Objet : avis sur le tronçon inauguré le 15 décembre 2025

Comme convenu lors de l'inauguration du 15 décembre dernier, vous trouverez ci-dessous nos réactions à l'utilisation du nouveau tronçon.

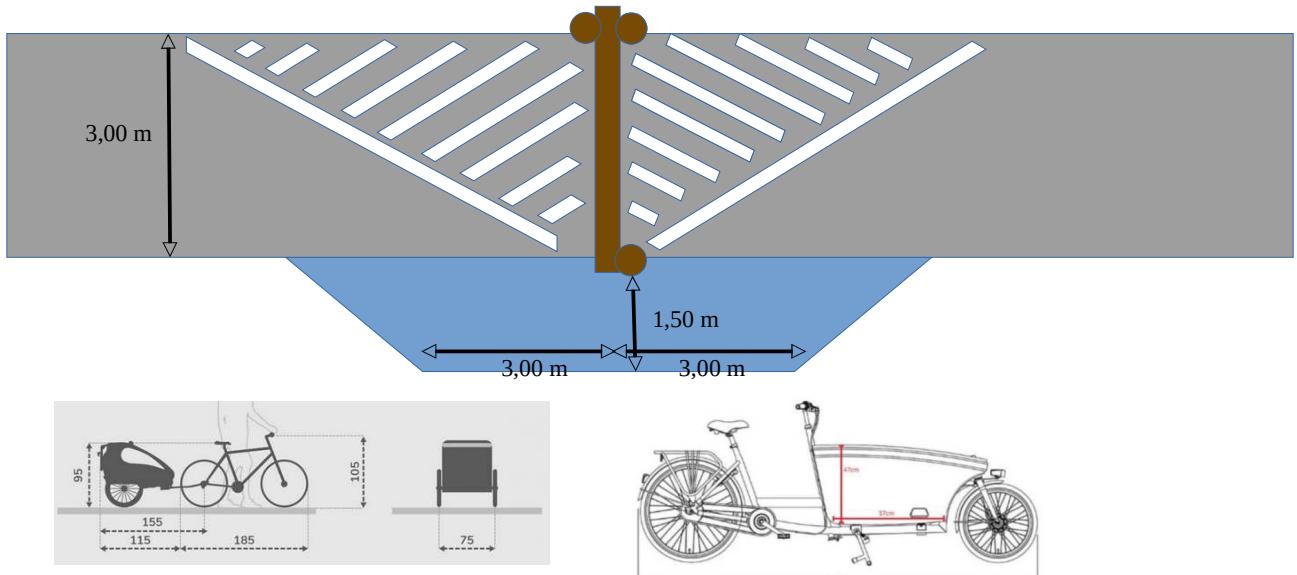
Ces barrières ont été installées à 5 entrées. Elles étaient ouvertes lors de l'inauguration, ce qui a permis une circulation fluide pour un groupe important.

D'ordinaire, elles sont fermées, et le résultat n'est pas le même : le passage sur le côté est réduit et ne permet pas une circulation fluide telle qu'attendue sur une route pour vélo.

Deux solutions sont possibles pour résoudre ce problème :

La première consiste à maintenir ouvertes ces barrières, comme lors de l'inauguration. C'est ce qui est pratiqué sur les autres voies vertes du département, recommandé par le Cerema et préconisé par la charte des aménagements cyclables du Département. La voie verte du canal par exemple n'a pas de barrière, malgré des croisements avec des routes et lieux fréquentés.

La seconde, si vous souhaitez absolument conserver les barrières fermées, consiste à créer un passage vélo sur le côté, comme vous l'avez fait, mais avec des dégagements suffisants pour une trajectoire cyclable avec vélo rallongé : passage vélo avec revêtement identique à la voie verte, avec une longueur de vélo de chaque côté de la barrière (3,00 m) et une largeur minimale de 1,50 m (strict minimum Cerema).

Les bouts des barrières devraient être coupés pour éviter les chocs arrière des vélos au niveau des sacoches et surtout des sièges bébé : les jambes peuvent être accrochées.

Figure 1 bis : Entrée riveraine

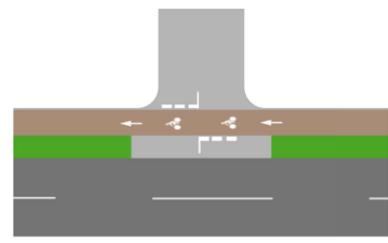
A cet emplacement, il est préférable que l'abaissement de trottoir se fasse le long de la rue sous forme de rampe, et pas en mordant sur la piste comme ici à gauche. Le risque de chute est grand, avec la roue chassée sur le côté.

Au droit des entrées riveraines sur cette même rue, il conviendrait de rappeler la priorité aux cyclistes par la signalisation au sol (la même priorité que sur la route, art. R415-14 du code de la route).

Potelet à mémoire de forme

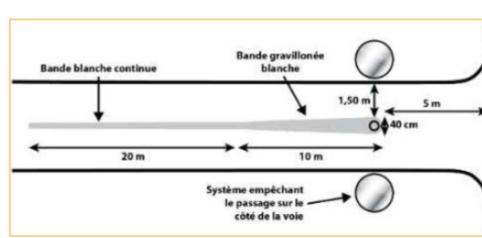
Les potelets installés devraient être à mémoire de forme pour rendre les éventuels chocs moins violents et laisser une chance de garder l'équilibre. Ils gagneraient également à être signalés par une bande blanche continue et devraient comporter une bande de contraste rétroréfléchissante pour une meilleure visibilité.

Peut s'avérer dangereux s'il n'est pas assez visible ou trop bas. Un marquage au sol rétroréfléchissant peut-être ajouté.
